ŚRODKI TRANSPORTU WODNEGO I URZĄDZENIA PŁYWAJĄCE	NORMA BRANŻOWA	BN-80
	Międzynarodowe przyłącze instalacji wody do picia	3732-27
		Grupa katalogowa 0545

14 **BN-80/3732-27 Międzynarodowe przyłącze instalacji wody do picia**

zmiana 1
93 06 30

Rys 1 Przyłącze w stanie otwartym

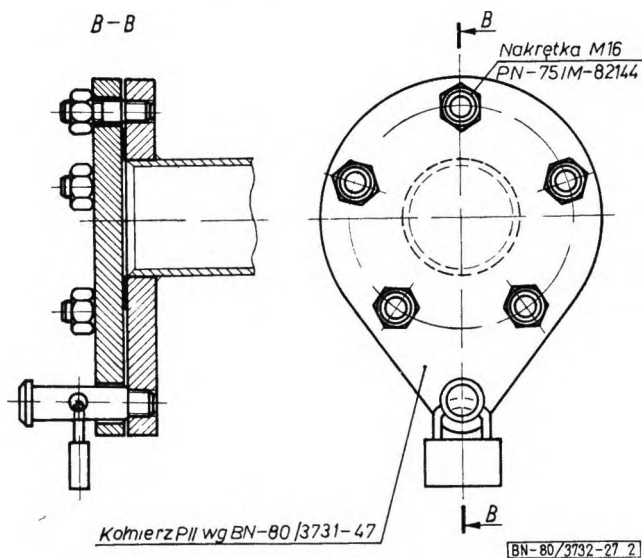
1 W punkcie 3, rysunek 1, zamiast Uszczelka 40/65/2 PN-68/H-74375, powinno
byc
Uszczelka 4,0/65/2 PN-86/H-74374/02
